新竹縣政府工程查核代表照片表

工程名稱：112 年度整建計畫-戶外運動場整建工程

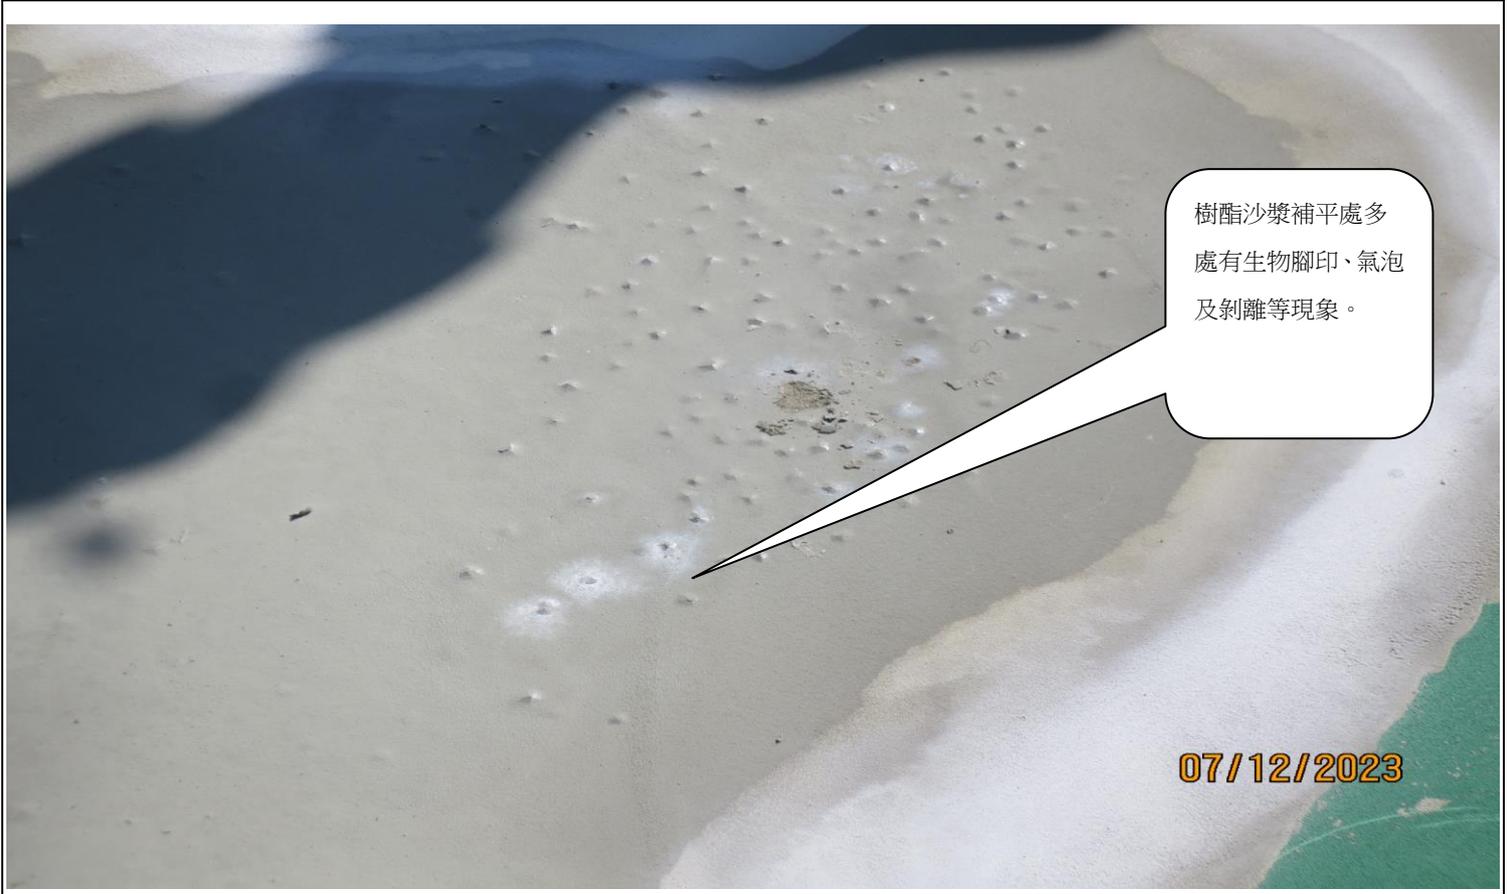
樹脂沙漿補平處多處有生物腳印、氣泡及剝離等現象。

樹脂沙漿補平處多處有生物腳印、氣泡及剝離等現象。

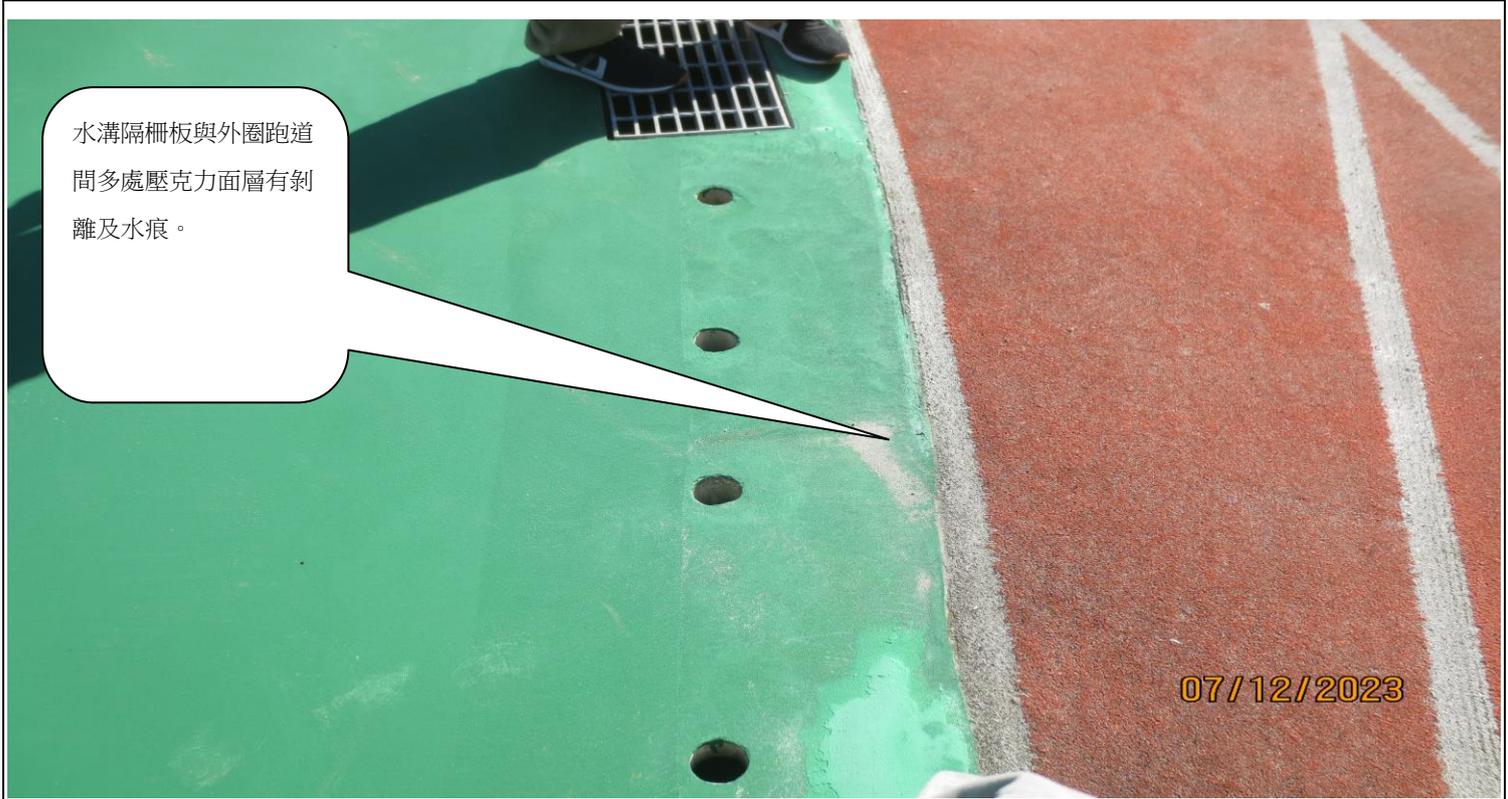
工程告示牌內容未符合規定(未登載經費來源、工地負責人與專任工程人員手機號碼)

說明 工程告示牌內容未符合規定(未登載經費來源、工地負責人與專任工程人員手機號碼)

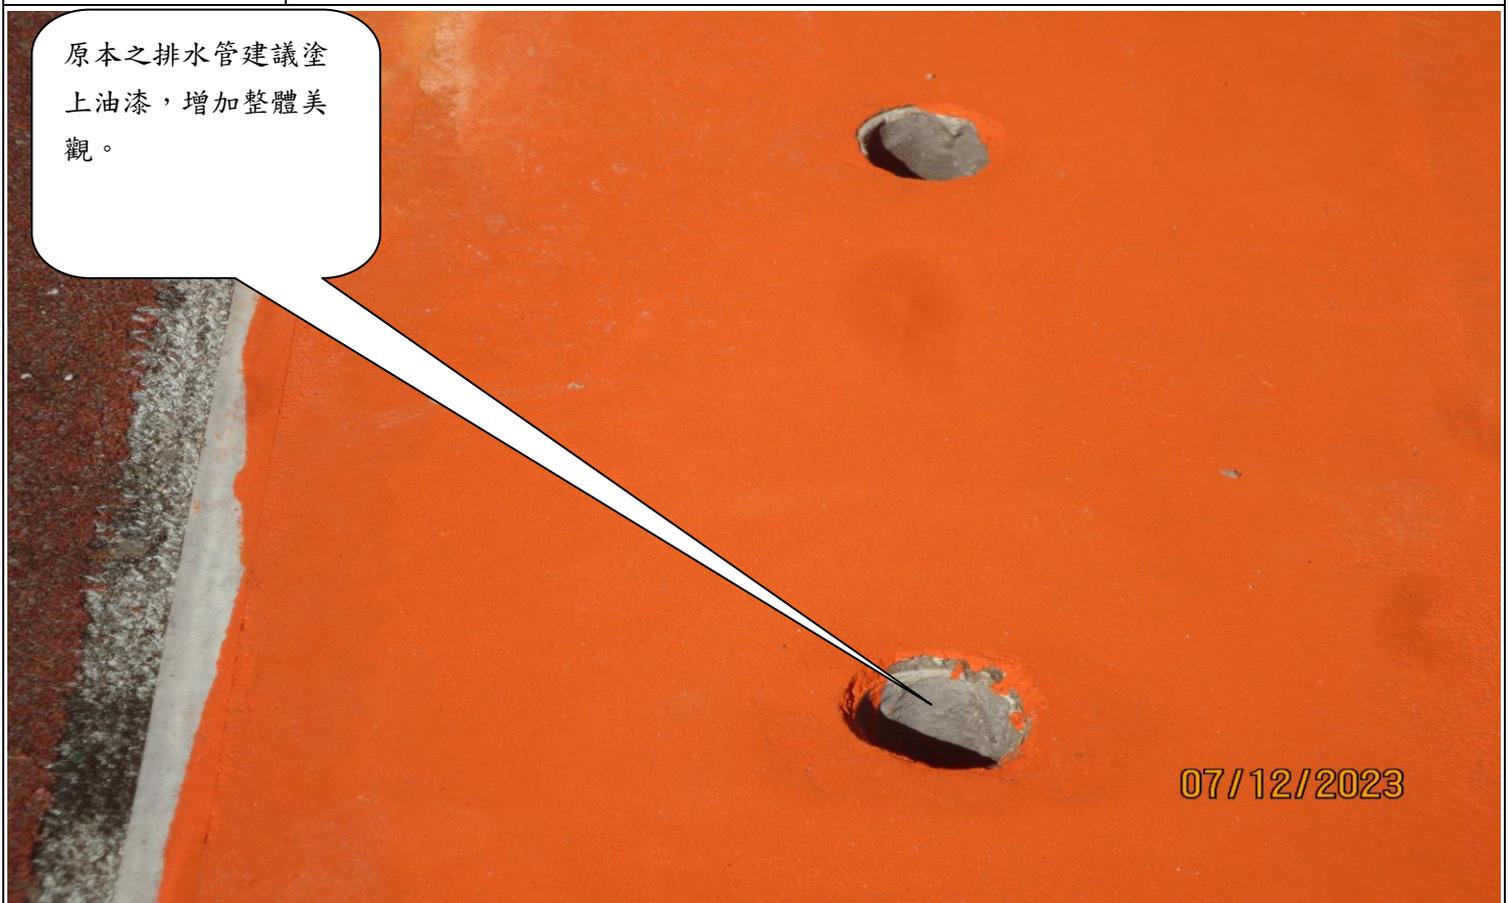
水溝隔柵板與外圈跑道間多處壓克力面層有剝離及水痕。

水溝隔柵板與外圈跑道間多處壓克力面層有剝離及水痕。

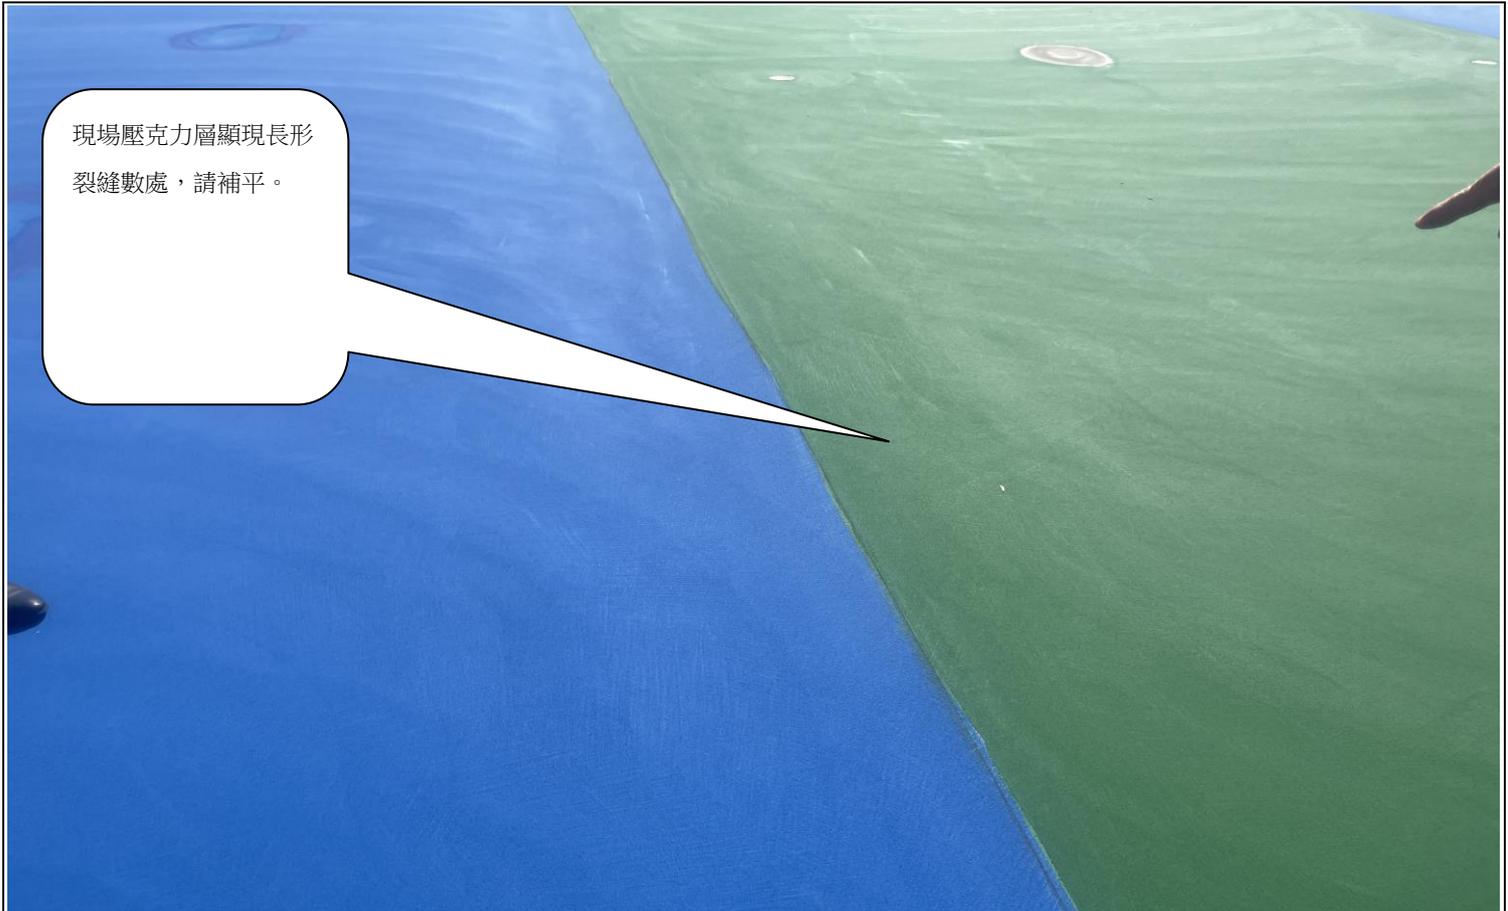
原本之排水管建議塗上油漆，增加整體美觀。

原本之排水管建議塗上油漆，增加整體美觀。

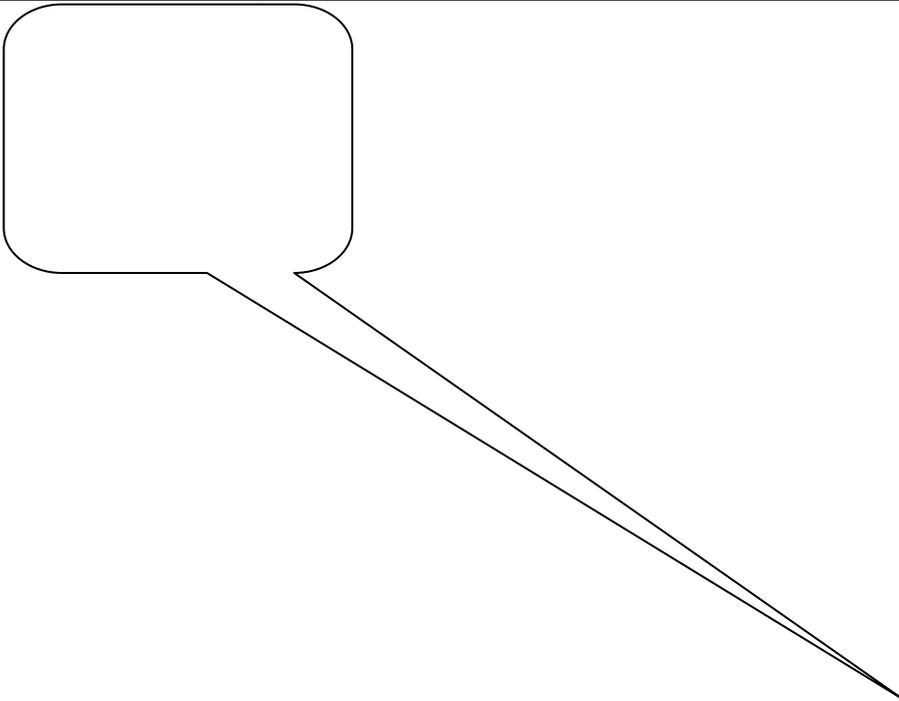
現場壓克力層顯現長形裂縫數處，請補平。
